**Modulo per la presentazione delle osservazioni per i piani/programmi/progetti sottoposti a procedimenti di valutazione ambientale di competenza statale**

**ID: Codice procedura (ID\_VIP/ID\_MATTM): 12691**

**“Progetto di un impianto eolico denominato "Pitigliano" ubicato nei comuni di Pitigliano (GR) e Sorano (GR) costituito da 20 (venti) aerogeneratori di potenza nominale 7,0 MW per un totale di 140,0 MW con relative opere connesse ed infrastrutture indispensabili”**

**Immagine 1. Vincoli ex art. 136 del CBC dal PIT della Regione Toscana e zona approssimativa dove è progettato l'impianto industriale.**

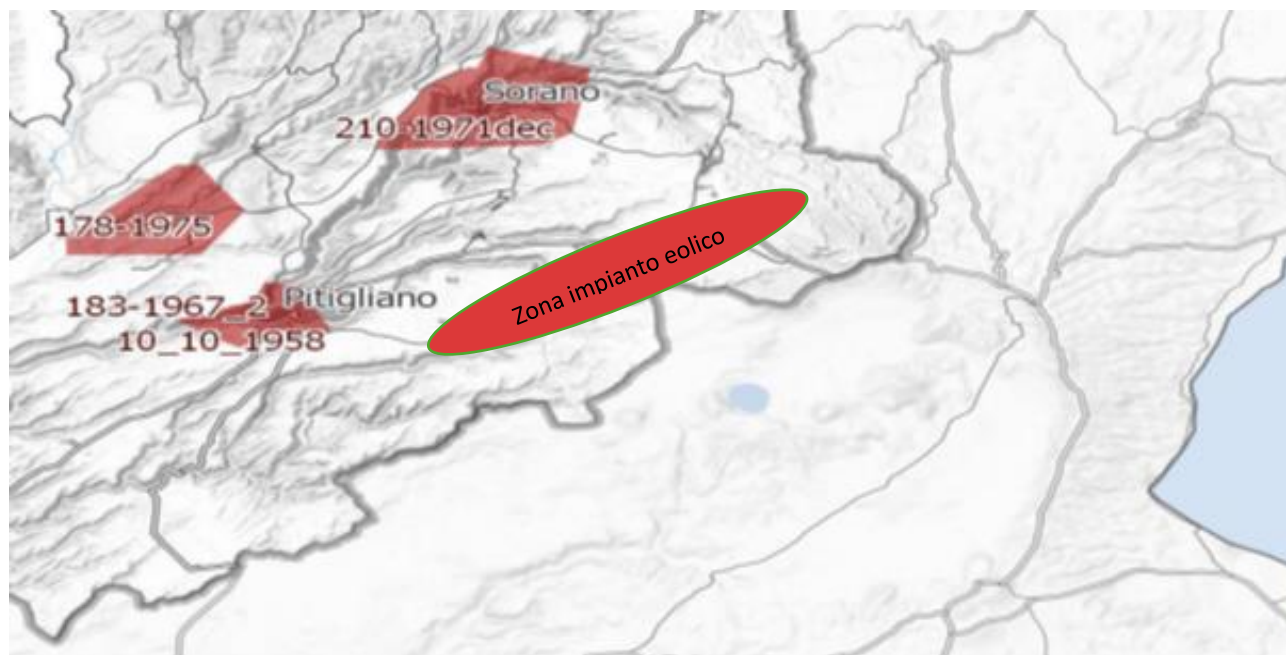
Al contrario si evidenzia che l'impianto eolico industriale citato non solo ricadrebbe con tutti e 20 gli aerogeneratori all'interno delle fasce di rispetto di 3 km di due vincoli paesaggistici di notevole interesse pubblico esistenti nella Regione Lazio e con una parte di essi nel vincolo paesaggistico del Centro abitato di Sorano ( GR) quindi in aree non idonee all'installazione di impianti di energia rinnovabile. Addirittura, alcuni aerogeneratori sarebbero ubicati a poche centinaia di metri dai perimetri dei due vincoli paesaggistici laziali ex art 136 del CBC.

*Inoltre, come sostiene la Proponente parte dell'impianto si verrebbe a trovare a 3,5 km dal centro abitato di Sorano. Infatti, tre degli aerogeneratori WTG 08, 09, 10 sono addirittura all'interno delle fasce di rispetto dei 3 km del suo vincolo paesaggistico di notevole interesse pubblico ex art 136 del CBC. Si evidenzia che così si crea*

un'ulteriore incompatibilità con la tutela del Paesaggio.

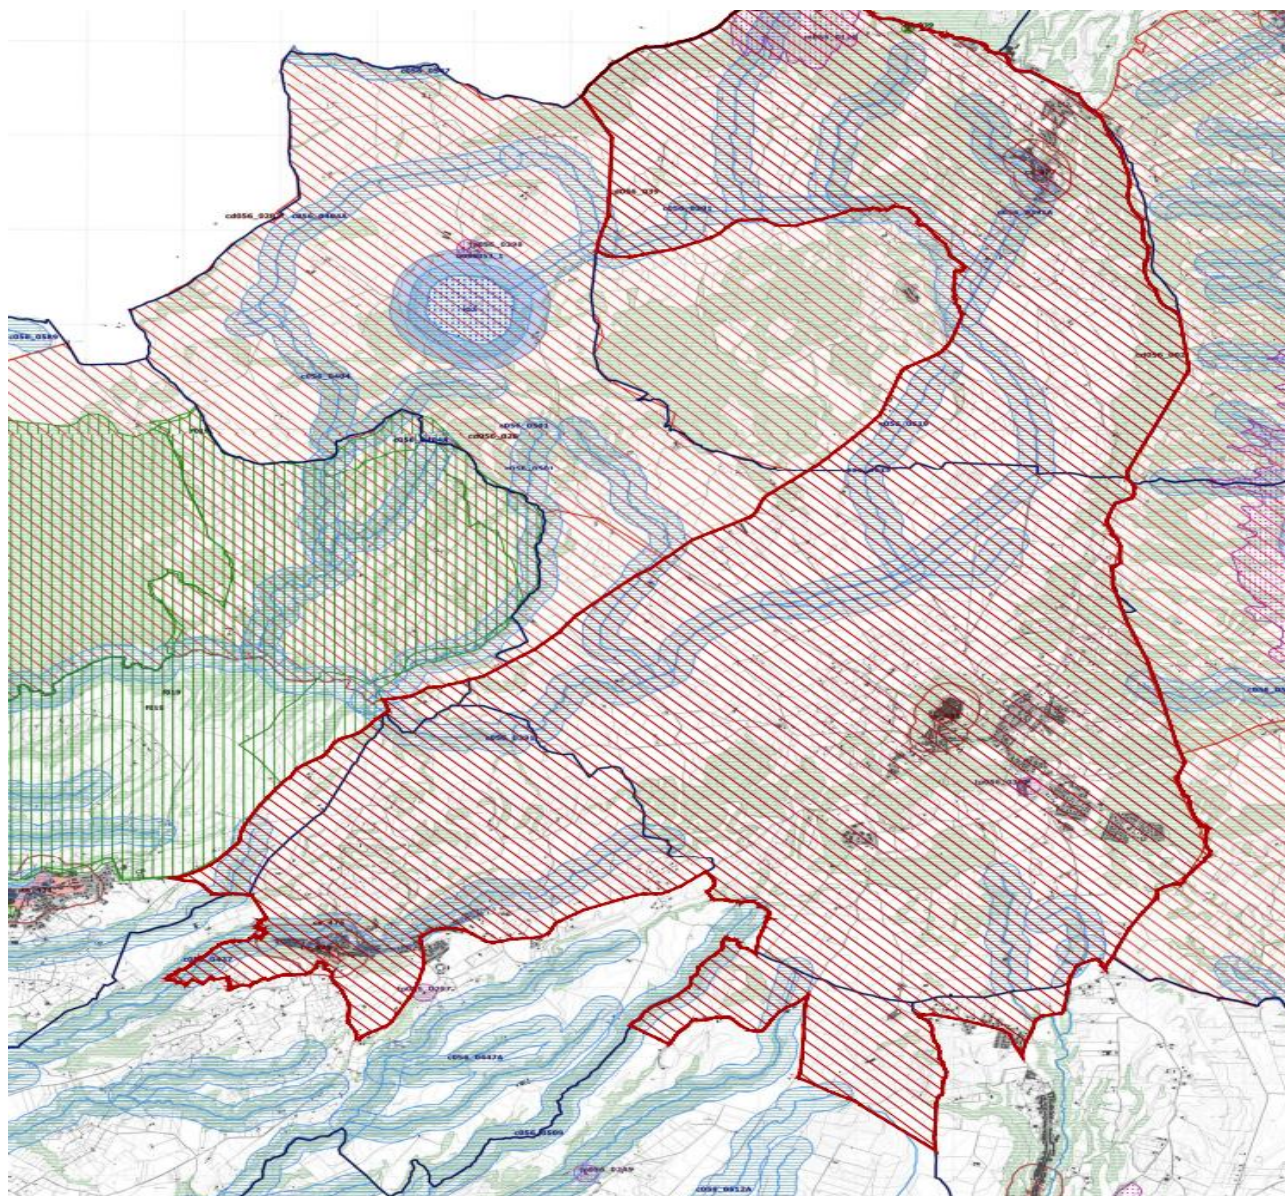
Come è illustrato nell'immagine si ribadisce che l'impianto industriale "Pitigliano" ricade completamente all'interno delle fasce di rispetto dei due vincoli di notevole

interesse pubblico e lambisce quelle di un terzo vincolo e quindi come affermato dal Consiglio di Stato nelle sentenze citate, l'impianto è insediato in area non idonea ai sensi dell'art. 20 comma 8 lettera c quater del D.Lgs. n. 199/2021 e ss.mm.ii al contrario di quanto sostiene la proponente.

**Immagine 3. Cumulo di una parte di impianti eolici, fotovoltaici e geotermici industriali in progettazione ed esistenti intorno all’eolico industriale “Pitigliano”.**

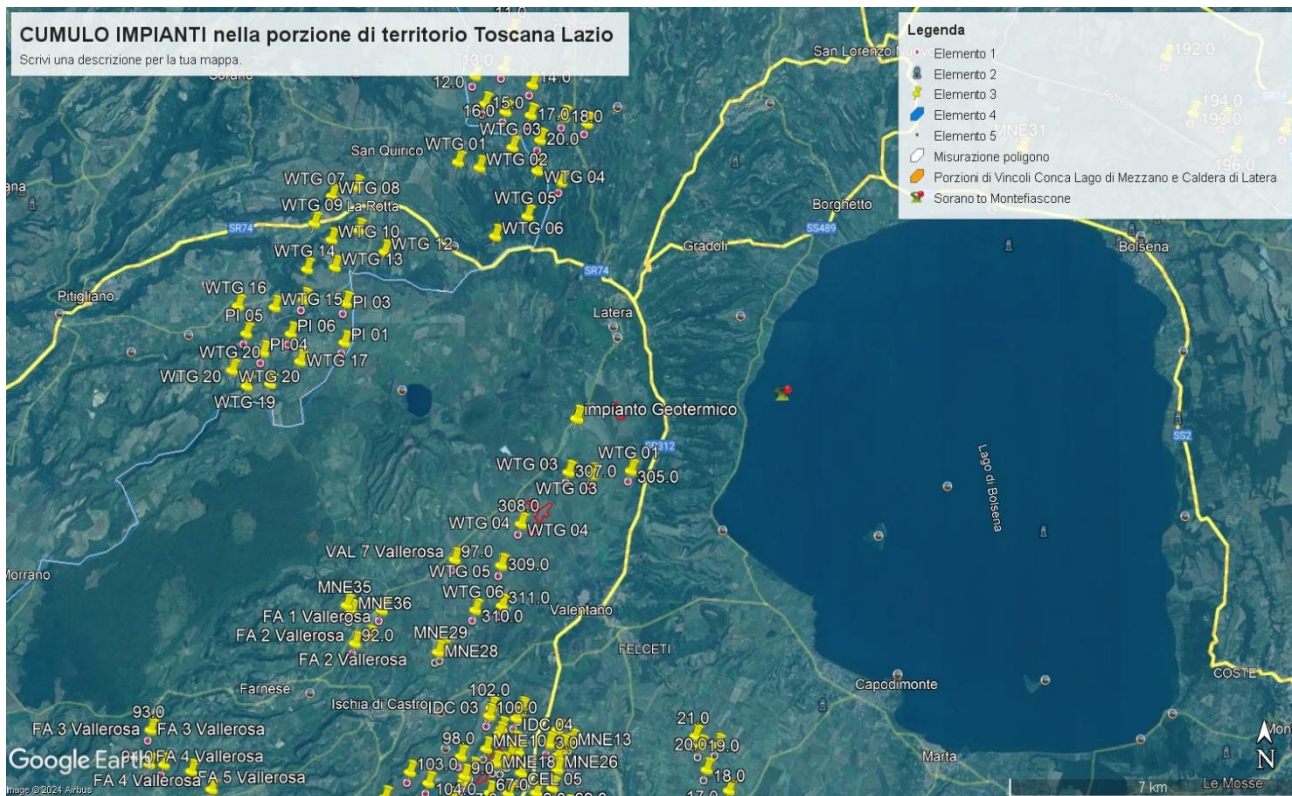
Beni Culturali “*Ambito paesaggistico, geologico e geomorfologico dell’orlo della caldera di Latera ...*” Non vengono nemmeno citati gli impianti eolici in progetto al MASE, il “Rempillo” (6 aerogeneratori) e un altro in verifica amministrativa di 14 aerogeneratori e 72, 6 MW. Ad oggi nei territori di Pitigliano, Sorano e in quello limitrofo potenzialmente potrebbero essere insediati 40 aerogeneratori alti 200 metri e larghi 170. Ma la proponente non cita neanche altri impianti che creerebbero il cumulo e quindi maggiore impatto. Infatti, sul territorio della “Città del Tufo” (Sorano e Pitigliano) impatterebbero anche l’impianto eolico “Montarzo” di Onano con 13 aerogeneratori con le dimensioni ricordate, l’altro eolico industriale nel territorio di Valentano con sette aerogeneratori (stesse dimensioni), gli impianti di Farnese con un minieolico di 3 Torri alte 60 metri già installate in località Poggio del Crognolo e l’impianto eolico industriale “Vallerosa” (7 aerogeneratori alti 200 metri e larghi 158 metri) in procedura VIA presso la Regione Lazio. Inoltre, altri impianti del minieolico già presenti a Valentano, Cellere e Piansano e due progetti eolici industriali con le stesse dimensioni (200 m x 170 m) nel Comune di Ischia di Castro. La valutazione del cumulo non prende neanche in considerazione gli impianti industriali di fotovoltaico e agrivoltaico in progetto a Farnese, Valentano, Ischia di Castro, Cellere. L’impianto geotermico in procedura Via al MASE, progettato nella Caldera di Latera. Quindi è stata effettuata una valutazione del potenziale impatto cumulativo non veritiera a dispetto di quanto affermato dalla proponente che sostiene di aver preso in considerazione uno spazio di 10 km intorno al suo impianto per gli impatti che si creerebbero.

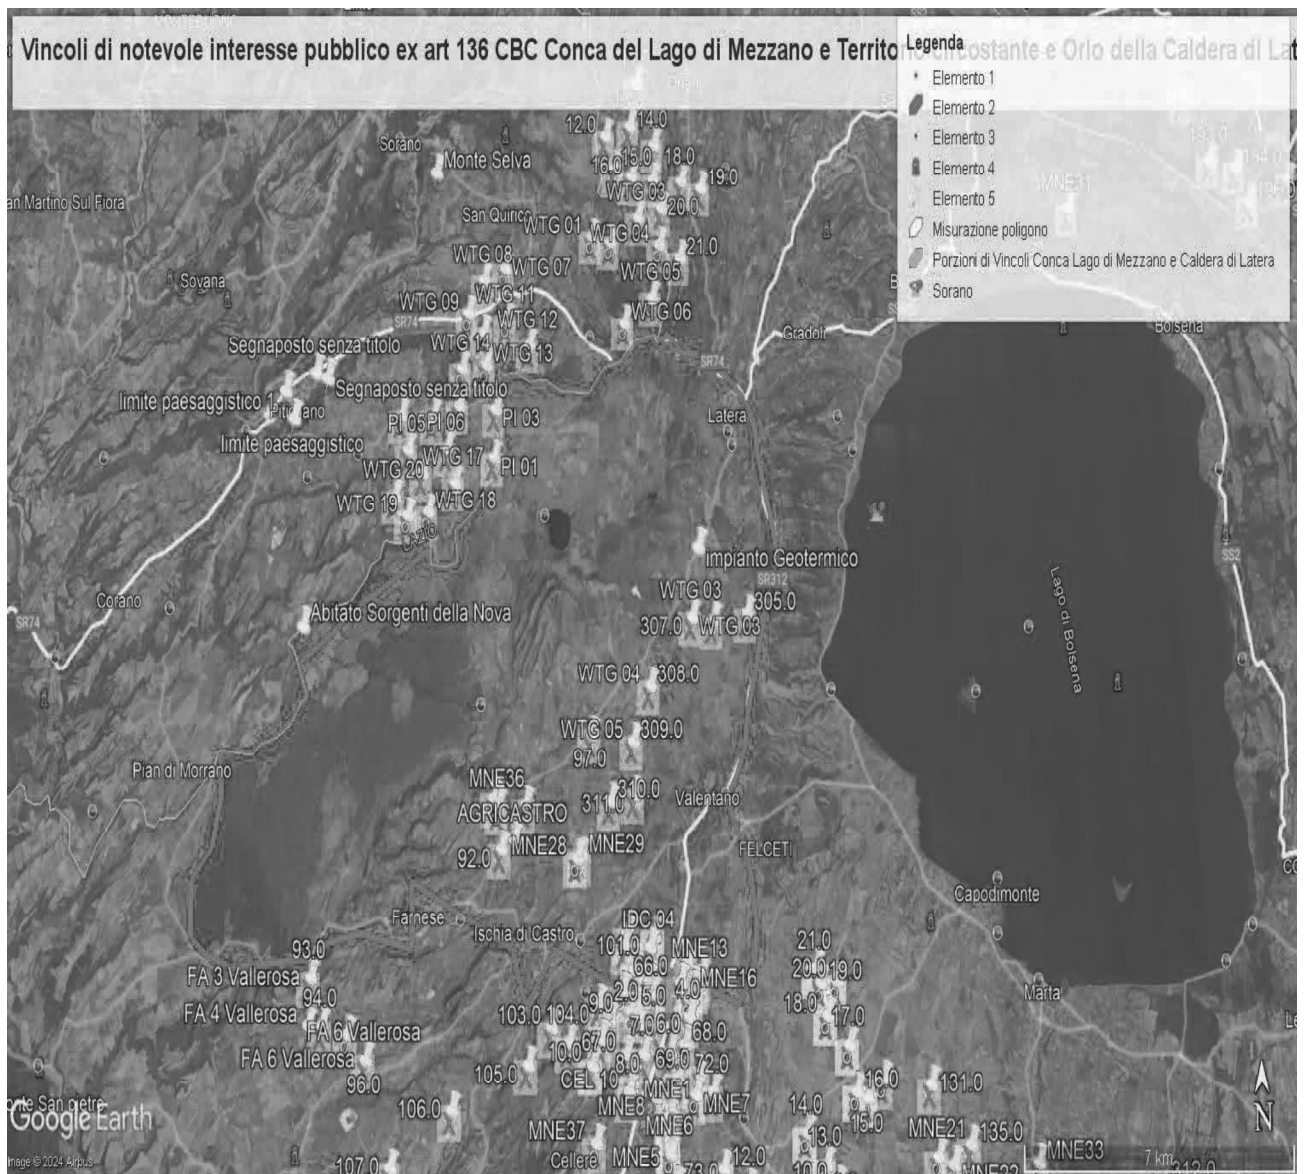
ma nelle sue immediate vicinanze ( a soli 100 metri i primi due aerogeneratori) oltre ad impattare sul territorio e sulle economie di cinque Comuni del Lazio (Farnese, Onano, Latera, Valentano, Grotte di Castro e Gradoli ) si trova nelle fasce di rispetto dei Beni di notevole interesse pubblico come si è evidenziate nelle Osservazioni precedenti e crea degli impatti negativi anche sui beni naturalistici come verrà dettagliato nell'Osservazione relativa alla Vinca. Inoltre, andrebbe a sommarsi al già enorme cumulo di impianti eolici e fotovoltaici e geotermici che creano una elevata criticità ambientale nella provincia di Viterbo e interferiscono anche con il territorio toscano come si può vedere dalle varie immagini dell'Allegato n. 1.

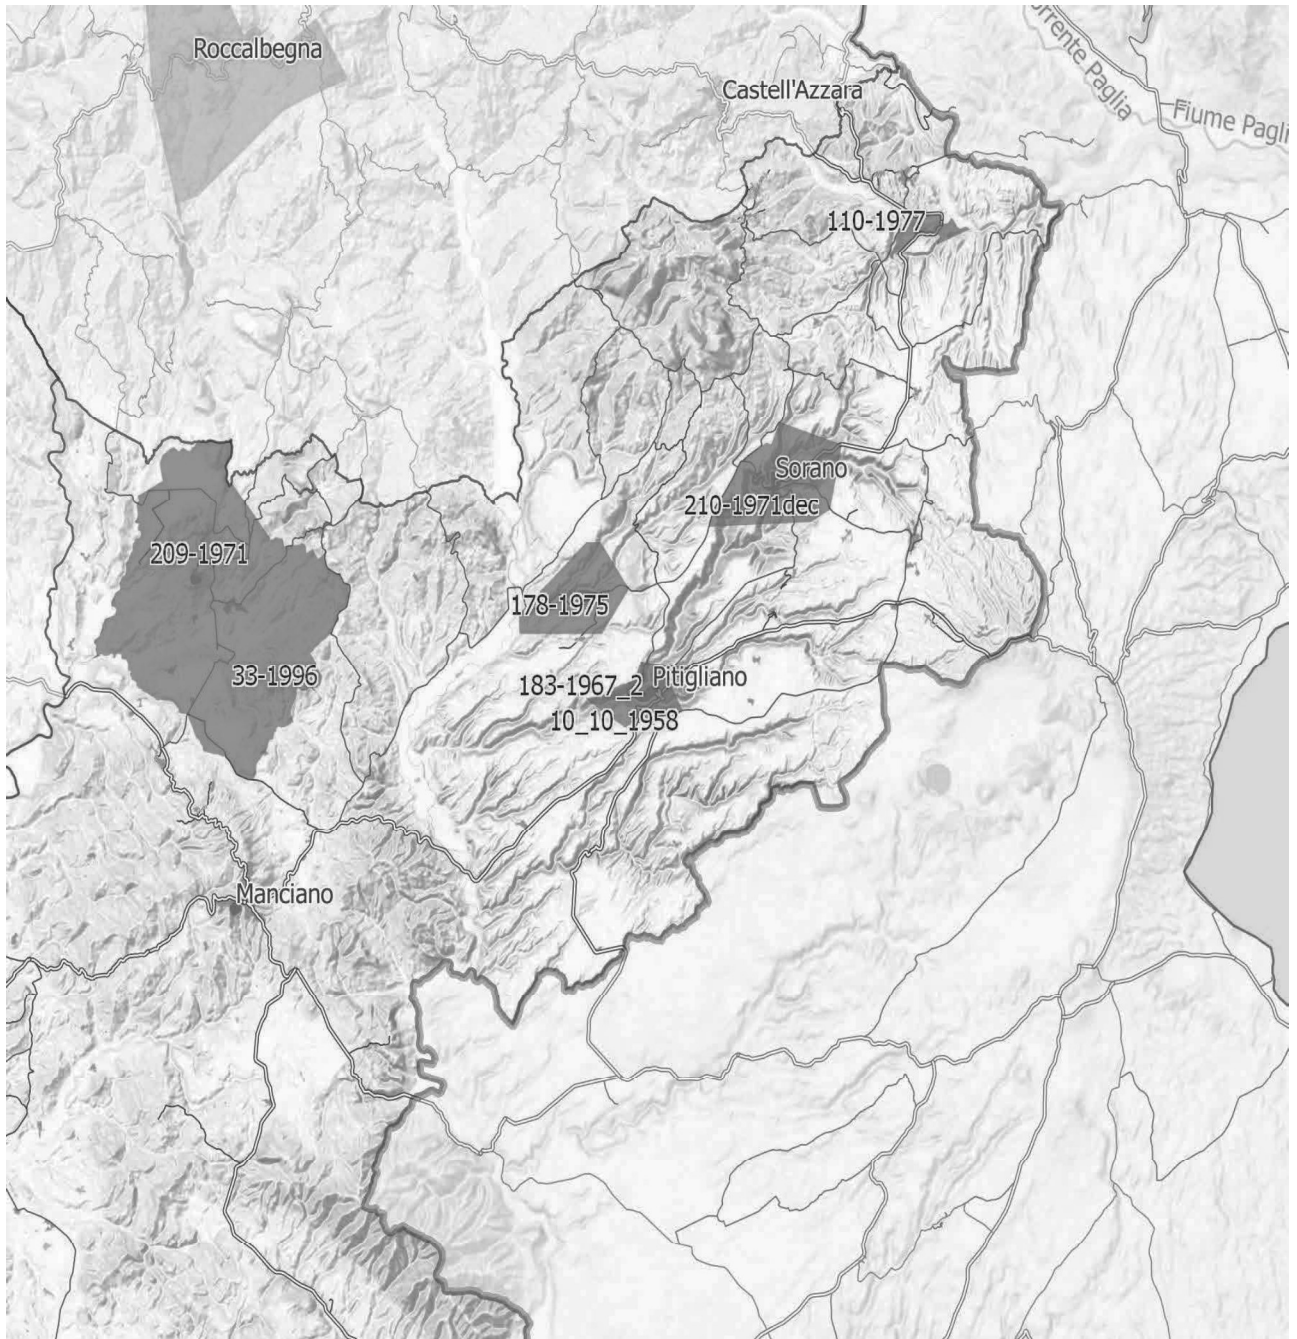
**IMMAGINE n. 4** Si evidenzia che i tre aerogeneratori WTG 07, WTG 08 e WTG 09 impattano con il vincolo paesaggistico di notevole interesse pubblico del Centro Storico di Sorano. Il WTG 07 si troverebbe a 2828 m, WTG 08 2504 e WTG 09 2990. Il cavidotto dell'impianto invece impatta in buona parte del Vincolo paesaggistico ex art. 136 del CBC del Centro Storico di Pitigliano.

**IMMAGINE n 5.** Mappa eolici elaborata dall'Associazione Amici della Terra. La mappa evidenzia il cumulo degli impianti tra Lazio e Toscana.

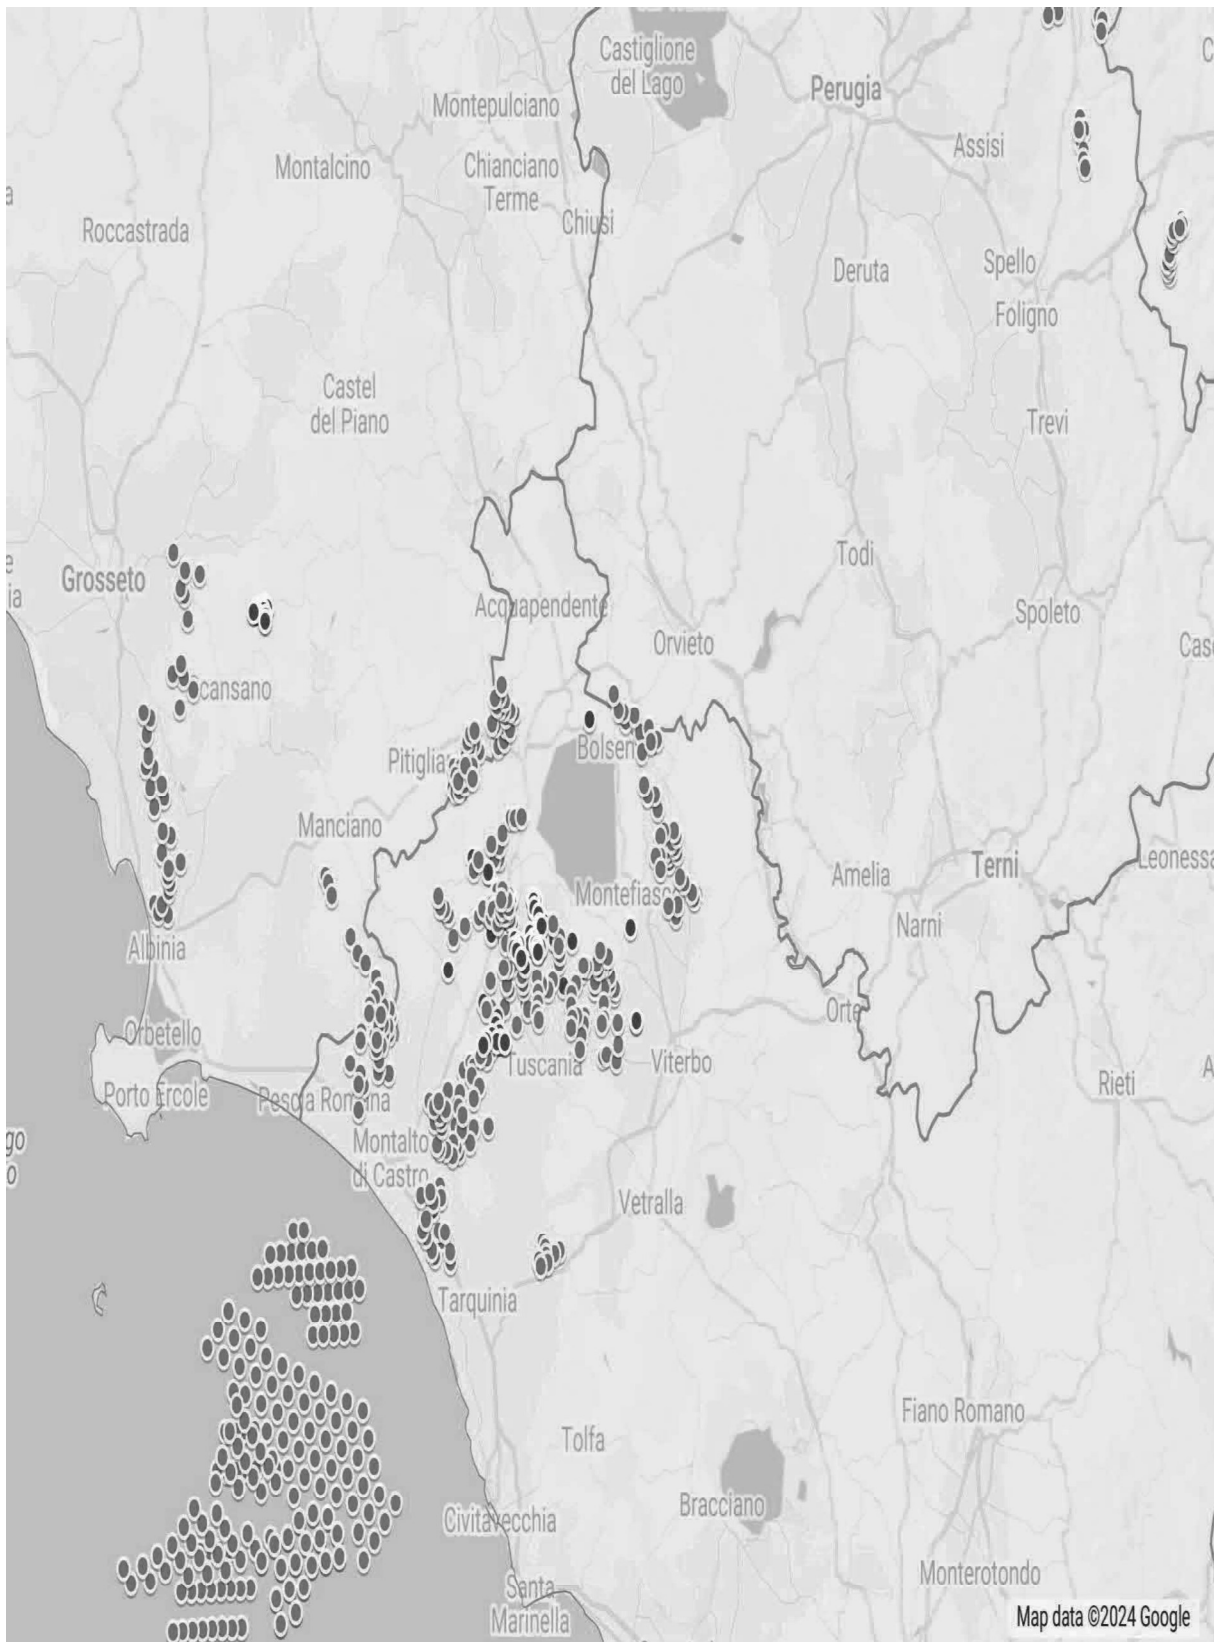
Riguardo al cumulo degli impianti FER, le mappe prodotte dalla proponente riguardano, come già evidenziato, soltanto una parte molto piccola degli impianti FER dell'area intermedia e vasta e in particolare di quelli eolici che contribuiscono a creare un notevole cumulo e la saturazione del territorio tosco laziale. Riguardo al cumulo dei soli impianti eolici si riporta la mappa dell'intervisibilità degli impianti eolici elaborata dall'Associazione nazionale “Amici della Terra”.

Se agli impianti eolici rappresentati qui sopra che non comprendono sia l'impianto eolico Pitigliano e le altre 14 pale del progetto eolico in verifica amministrativa sempre nel territorio di Pitigliano si aggiungono i migliaia di ettari (7000 fin'ora) di territorio occupato dagli impianti fotovoltaici e agrivoltaici e dalle altre tipologie appare chiaro il numero spropositato degli impianti FER nella bassa toscana e nella Tuscia.
